GERENCIA OLEODUCTO SUB GERENCIA MODERNIZACION ONP - SMOL JEFATURA TÉCNICA	FECHA: 01.07.2019
		REV. 0

ANEXO I

RESPUESTA A LAS CONSULTAS REALIZADAS A LAS CONDICIONES TÉCNICAS JTEO-015-2019 "SERVICIO DE INSTALACIÓN DE DIECINUEVE (19) VÁLVULAS DE BLOQUEO AUTOMÁTICO EN EL ORN, TRAMO I Y TRAMO II DEL OLEODUCTO NORPERUANO"

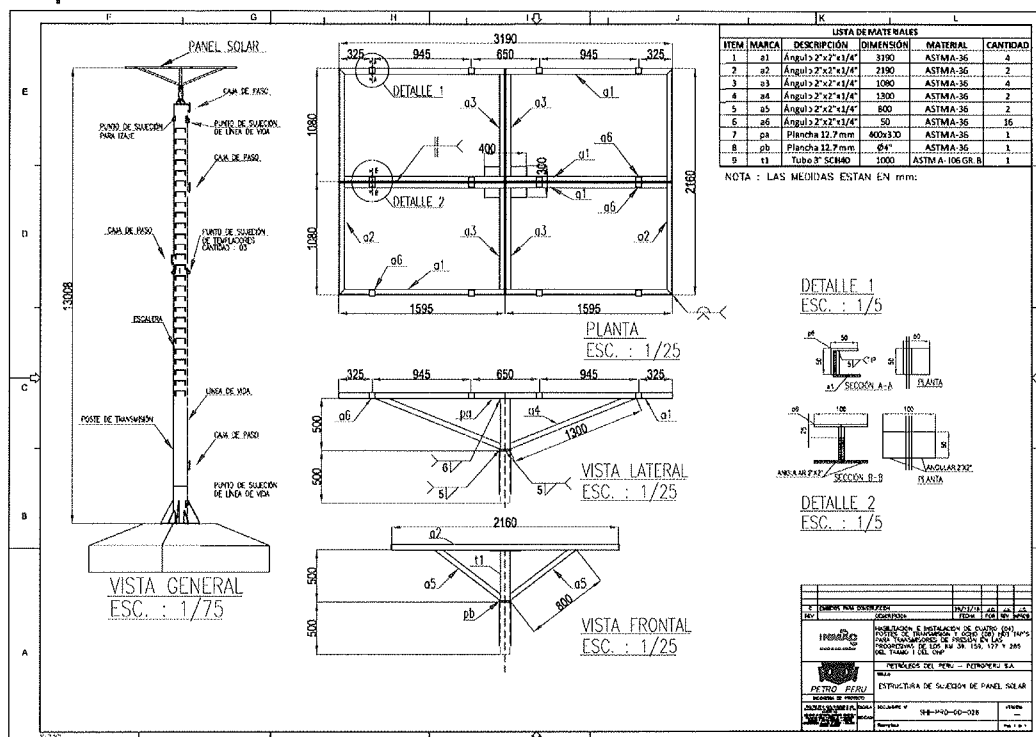
82. Se pide una Autonomía de 5 días para el Banco de Baterías. Cuál es el requerimiento de tiempo para la carga completa de las mismas ?

El CONTRATISTA debe instalar el Sistema Fotovoltaico (SF) con la mejor configuración posible de tal modo que su SF tenga la autonomía de 5 días. El CONTRATISTA Podrá usar como referencia los sistemas fotovoltaicos existentes y los proporcionados por WORTEC
